Oggetto: Accertamento della conformità urbanistica ai sensi del D.P.R. 383/1994.
 C.d.S. n. 730 . FAO Headquarter Compound – realizzazione di un parcheggio multipiano e
 riqualificazione dell'area esterna.
 Amministrazione proponente: FAO – Food and Agriculture Organization of the United Nations.
 Risccontro alla nota n. 15211 di prot. 730 del 23.04.2024.

OGGETTO: C.d.S. n. 730 – FAO Headquarter Compound – Realizzazione di un parcheggio multipiano e riqualificazione dell'area esterna – Amministrazione
Proponente: FAO – Food and Agriculture Organization of the United Nations.

**OGGETTO: C.d.S. n. 730 – FAO Headquarter Compound – Realizzazione di un parcheggio multipiano e
riqualificazione dell'area esterna**

OGGETTO: C.d.S. n. 730 – FAO Headquarter Compound – Realizzazione di un parcheggio multipiano e riqualificazione dell'area esterna. Progetto di fattibilità tecnico economica

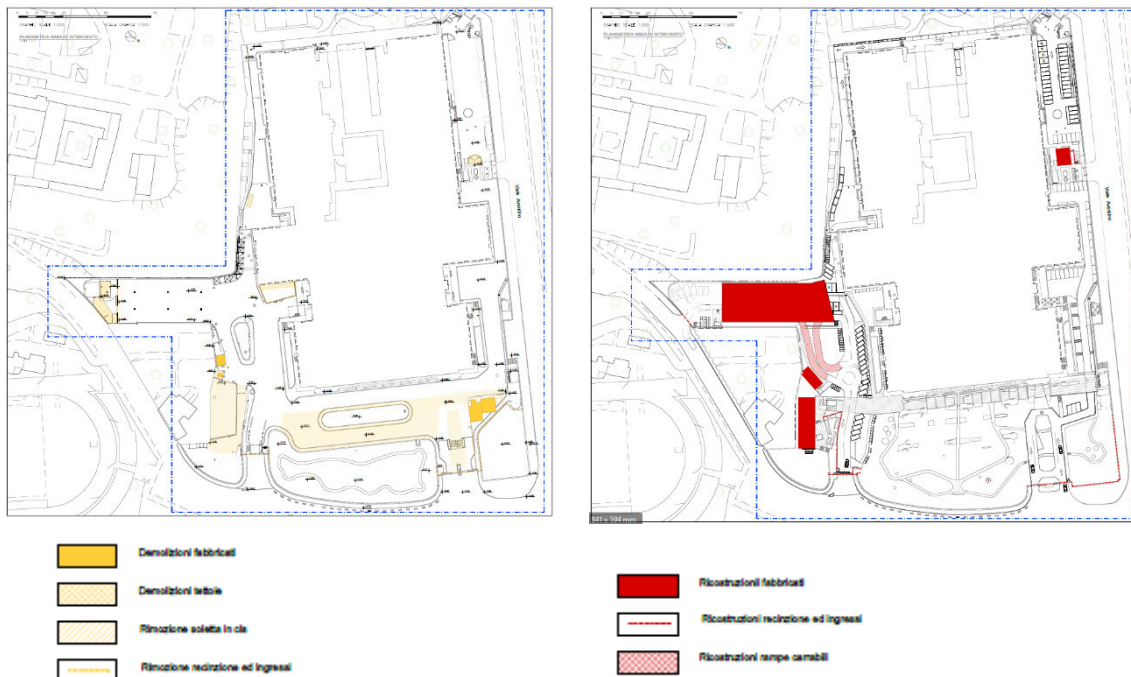
La realizzazione del previsto parcheggio multipiano con tre piani fuori terra, di cui il primo su pilotis completamente aperto, verrà realizzato in un'area già precedentemente destinata a parcheggio, prima in autorimessa che risulta demolita e successivamente a raso sull'area delimitata a sud ovest dal muro di contenimento della collina di Santa Balbina, a nord est dal muro perimetrale della Delegazione Palestinese e ad est da Viale Baccelli.

In totale il parcheggio ospiterà 158 posti auto, di cui 4 riservati ai diversamente abili, oltre a 9 posti per motocicli.

La struttura del parcheggio multipiano verrà realizzata in cemento armato con pilastri 50x30 e setti portanti. Il rivestimento esterno verrà realizzato con pannellature fisse che lasceranno più del 60% della superficie del parcheggio completamente aperta.
